Oggetto: Polimeri Europa S.p.A. – Stabilimento di Brindisi – Nota di riscontro a seguito del sopralluogo del 24/05/2010.

NOTA TECNICA

**Risposta alle richieste del Ministero dell'Ambiente e della
Tutela del Territorio e del Mare**

Commissione Istruttoria AIA – IPPC

Figura 2.1 – Schematizzazione assunta dalla rete fuel gas a seguito delle modifiche proposte.

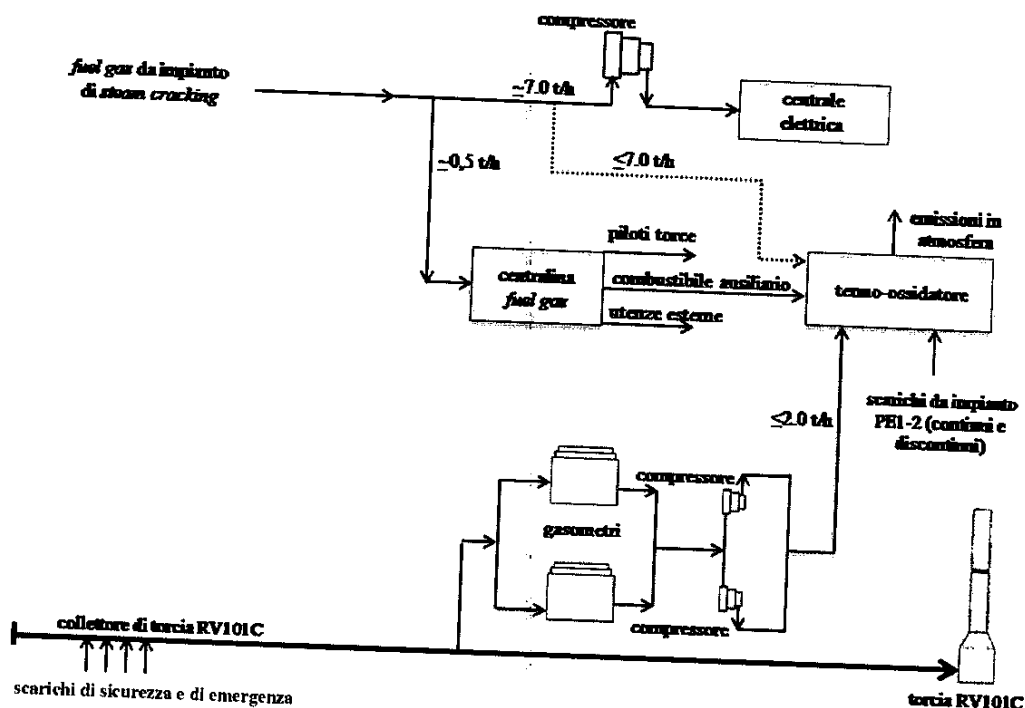
Il Gestore si impegna ad inviare uno studio concernente le ipotesi di modifica del sistema di scarico alle torce. In questo studio il gestore illustrerà più dettagliatamente la frequenza di alcuni tipi di eventi.

In Figura 2.1 si riporta la schematizzazione della rete fuel gas nell'assetto che è oggetto di studio esecutivo. Il confronto fra la Figura 2.1 e la Figura 1.1 consente di evidenziare le principali differenze fra la situazione attuale e la futura in corso di studio esecutivo; tali differenze, essenzialmente modifiche impiantistiche/funzionali, sono:

1. invio diretto dell'eventuale esubero di fuel gas, che non può essere ritirato dalla centrale elettrica, al termo-ossidatore dell'impianto PE1-2;
2. invio diretto del gas in uscita dal sistema di recupero (gasometri-compressori) al termo-ossidatore dell'impianto PE1-2, piuttosto che alla centralina fuel gas.

La prima modifica consente di inviare l'intera produzione di fuel gas eventualmente in esubero (~7,0 t/h), ma anche aliquote parziali, alla combustione in bruciatori dedicati del termo-ossidatore dell'etilene. Il termo-ossidatore sarà opportunamente modificato per consentire che tale portata sia inviata direttamente ad una serie di bruciatori modulari progettati ad hoc per garantire condizioni di combustione (tempo di permanenza, temperature, miscelazione) in grado di ottenere efficienze di combustione molto elevate (>99,9%). Nella sostanza, il principale scopo di tale modifica consiste nel realizzare la combustione di tale stream, in condizioni controllate e di elevata efficienza al termo-ossidatore già esistente.

La seconda modifica ha lo scopo di separare il sistema di recupero del gas di torcia (gasometri-compressori) dalla rete fuel gas e di inviare il gas di recupero alla combustione nel termo-ossidatore dell'impianto PE1-2

(vedi Figura 2.1). Tale modifica riguarderà l'intera portata dei due compressori e potrà raggiungere il massimo di ~2t/h. Come nel caso della modifica n°1, la portata di gas proveniente dal sistema di recupero sarà inviata in idonei bruciatori che saranno progettati proprio per la combustione di tale portata (caratteristiche chimico-fisiche del gas variabili in funzione delle condizioni di processo) e saranno installati nel termo-ossidatore. In tal modo potrà essere garantita la combustione di tale portata gassosa in condizioni di combustione ottimali. Con tale modifica si persegue, inoltre, il vantaggio di non miscelare il gas che alimenta la centralina fuel gas (fuel gas di elevata purezza) con il gas recuperato dal collettore di torcia consentendo di mantenere la qualità (composizione, potere calorifico) costante del gas erogato dalla centralina fuel gas alle diverse utenze.
